MINUTA DE LA JUNTA DE ACLARACIONES

MINUTA DE LA JUNTA DE ACLARACIONES DE LA INVITACION RESTRINGIDA A TRES O MAS PERSONAS No. DCE-CFAFEF-003-2026, QUE SE CELEBRA EN LA DIRECCION DE SUPERVISION DE CARRETERAS ALIMENTADORAS, CAMINOS RURALES Y PUENTES, DE LA COMISION ESTATAL DE CAMINOS; EL DIA 27 DE ABRIL DE 2026, A LAS 9:00 HRS., PARA LA OBRA: PAVIMENTACION MIXTA DEL CAMINO: SACLUM - TZIZIM, TRAMO: KM. 15+000 - KM. 26+320; SUBTRAMO: KM. 21+000 - KM. 21+600; PAVIMENTACION MIXTA DEL SUBTRAMO: KM. 21+000 - KM. 21+600, A REALIZARSE EN LA LOCALIDAD: SISIM, DEL MUNICIPIO DE CHALCHIHUITÁN, CHIAPAS.

OBRA: PAVIMENTACION MIXTA DEL CAMINO: SACLUM - TZIZIM, TRAMO: KM. 15+000 - KM.
26+320; SUBTRAMO: KM. 21+000 - KM. 21+600; PAVIMENTACION MIXTA DEL SUBTRAMO: KM.
21+000 - KM. 21+600

DISPOSICIONES DE SEGURIDAD

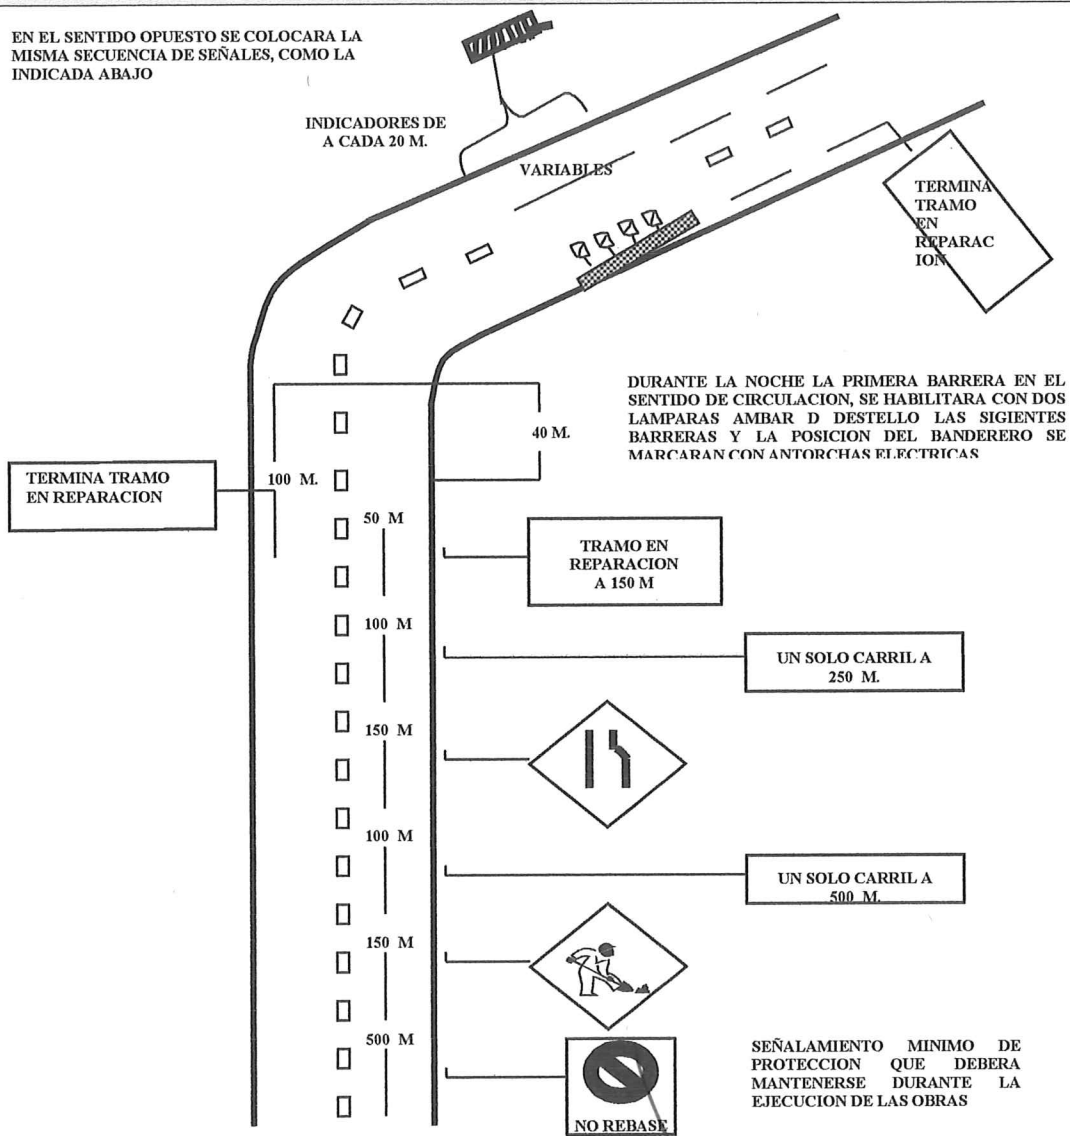
1. DE ACUERDO A LAS DISPOSICIONES DE SEGURIDAD CONTENIDAS EN EL CAPITULO SEXTO DEL MANUAL DE DISPOSITIVOS PARA EL CONTROL DEL TRANSITO EN CARRETERAS, EMITIDO POR LA S.I.C.T. PARA LA COLOCACIÓN DE LAS SEÑALES Y DISPOSITIVOS DE PROTECCIÓN RESPECTIVOS, DEBERÁN CONSIDERAR LA COLOCACIÓN DEL SEÑALAMIENTO PREVENTIVO NECESARIO POR PARTE DE LA EMPRESA CONTRATISTA, EN LOS TRAMOS DE RECONSTRUCCION, EXTREMANDO LAS PRECAUCIONES PARA PREVENIR Y EVITAR AL TRANSITO, ACCIDENTES DE CUALQUIER NATURALEZA, YA SEA CON MOTIVO A LAS OBRAS O POR LOS MOVIMIENTOS DE SU MAQUINARIA, EQUIPO O ABASTECIMIENTO DE MATERIALES (SE ANEXA PROYECTO DE SEÑALAMIENTO PREVENTIVO).

EN EL SENTIDO OPUESTO SE COLOCARA LA MISMA SECUENCIA DE SEÑALES, COMO LA INDICADA ABAJO

BANCO DE MATERIALES PARA TERRACERIAS, OBRAS DE DRENAJE Y PAVIMENTOS A 21 KMS DEL C.G.

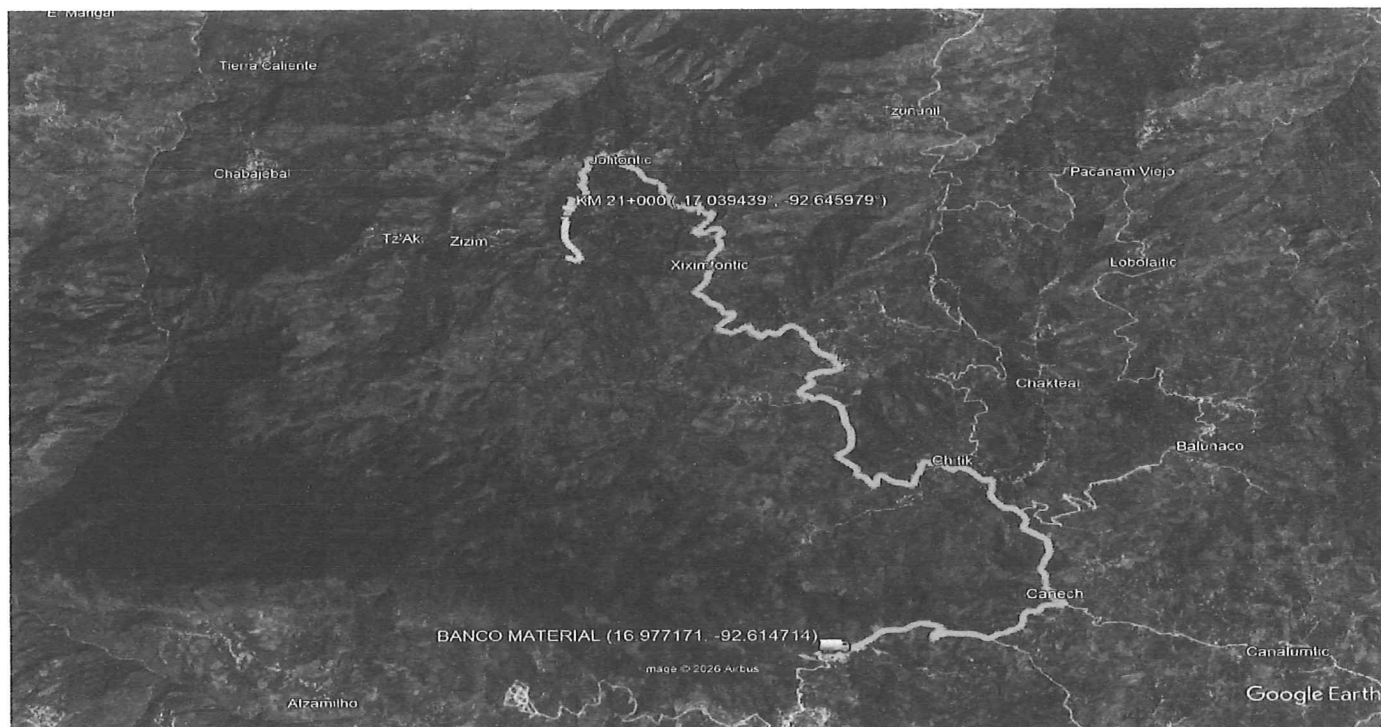
7. DEBERÁN CONSIDERAR EN SU DESGLOSE DE COSTO INDIRECTOS, LOS PERMISOS Y TRAMITES ANTE LAS DEPENDENCIAS O AUTORIDADES CORRESPONDIENTES, PARA EL ACCESO A LOS BANCOS DE MATERIAL Y CONSIDERAR EN EL ANÁLISIS DE LOS PRECIOS LO CORRESPONDIENTE A EXPLOTACIÓN PARA TERRACERÍAS, OBRAS DE DRENAJE Y ESTRUCTURAS DE PAVIMENTO.
